Data:	21/07/2021	Início:	10:00 hs	Término:	11:18 hs
Local:	Teams				
Moderador:	Eduardo Freitas de Oliveira – DICR/SATA				
Assunto:	Consulta Pública - Aquisição de Roteadores para Concentração MPLS

Consulta Pública para Aquisição de

Roteadores para Concentração MPLS

Figure 7 Slot Layout of the NetEngine 8000 M14

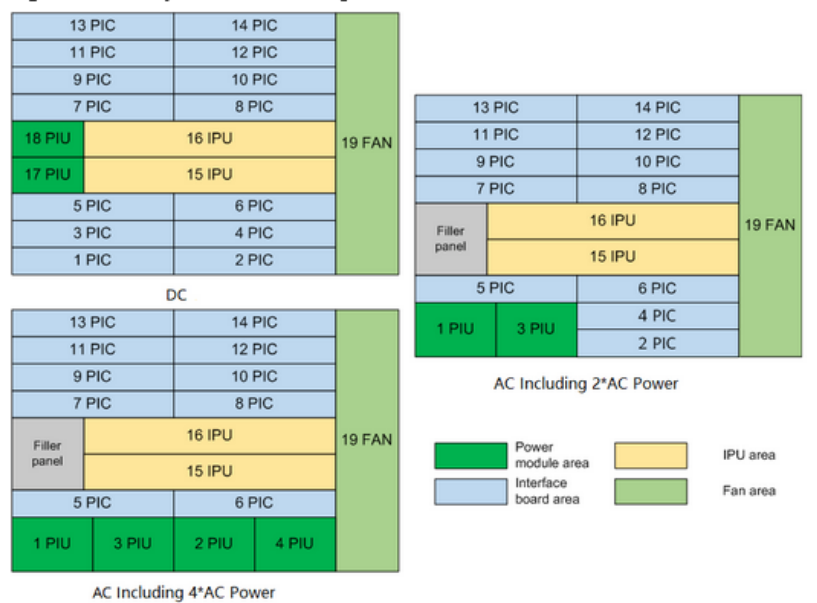
QUESTIONAMENTO 1	
Item da Especificação Técnica	1.1.6. Deve possuir processadores para o plano de controle e para o plano de dados independentes. 1.1.7. Deve possuir um módulo processador redundante para o plano de controle e para o plano de dados, com entrada em operação automática em caso de falha.
Questionamento da empresa	Fizemos a sugestão para que apenas um modulo suporte as duas funções. Hoje a Dataprev utiliza o modelo NE20, porém esse modelo foi descontinuado e substituído pela nova linha, NetEngine M8 e M14. Comparando os modelos, temos as seguintes arquiteturas:

Os dois modelos NetEngine M8 e M14, possuem os módulos IPU (Integrated Network Processing Unit).

O modulo IPU é o núcleo de gerenciamento e processamento de serviço em todo o sistema.

Ela está conectada a todas as subplacas por meio de diferentes canais, onde existem canais dedicados a gerenciamento e canais dedicados a serviço.

Entendemos que a oferta de dois módulos, capazes de gerenciar os planos de dados e controle, mantendo a redundância entre eles, é suficiente para o atendimento do item. Está correto o nosso entendimento?

Resposta da DATAPREV	<p>Conforme itens 1.1.6 e 1.1.7 o equipamento deverá possuir processadores independentes para os planos de controle e dados, mesmo que em um único módulo.</p> <p>Também será necessária a redundância de módulo(s) com esses processadores para o atendimento completo à especificação. Não está claro no questionamento se o módulo IPU apresenta processadores independentes como é exigido.</p> <p>O requisito poderá ser reavaliado em sessão pública mas, por levantamento prévio elaborado pela equipe técnica, esta funcionalidade é suportada por alguns fabricantes com equipamentos que atendem as necessidades da Dataprev.</p>
QUESTIONAMENTO 2
